Dotyczy postępowania o udzielenie zamówienia publicznego prowadzonego w trybie podstawowym bez negocjacji na podstawie art. 275 pkt 1 ustawy z dnia 11 września 2019 r. Prawo Zamówień Publicznych - dalej ustawa Pzp (Dz. U. z 2021 r., poz. 1129 z późn. zm.) pn. **Modernizacja auli Wydziału Inżynierii Środowiska Politechniki Lubelskiej przy ul. Nadbystrzyckiej 40B**

**WYJAŚNIENIA TREŚCI SWZ**

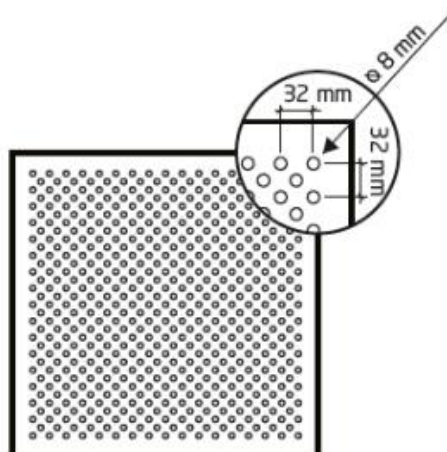
- 1. Czy dopuszczą Państwo zastosowanie wykładziny dywanowej układanej z rolki zamiast w płytkach? Jest to lepsze technicznie rozwiązanie na powierzchniach schodów.*
- 2. Czy dopuszczą Państwo wykonanie drzwi D1 oraz D4 w wykończeniu fornir dąb zamiast fornir buk? Zmiana ta zwiększy konkurencyjność producentów oraz zmniejszy koszty.*
- 3. Czy dopuszczą Państwo panele akustyczne ścienne i sufitowe w wykończeniu powierzchni: melamina dąb etna, rdzeń MDF FR, B-s2,d0, krawędzie do konstrukcji widocznej (T24) - dla sufitu oraz pióro - wpust dla paneli ściennych, fizelelina akustyczna z tyłu paneli?*
- 4. Proszę o doprecyzowanie sposobu perforacji płyt akustycznych. Proszę o podanie sposobu układu otworów perforacyjnych w płycie.*

4. Perforacja płyt: otwory okrągłe, o średnicy: 8 mm, rozstaw otworów: 32 mm; perforacja według poniższego schematu:
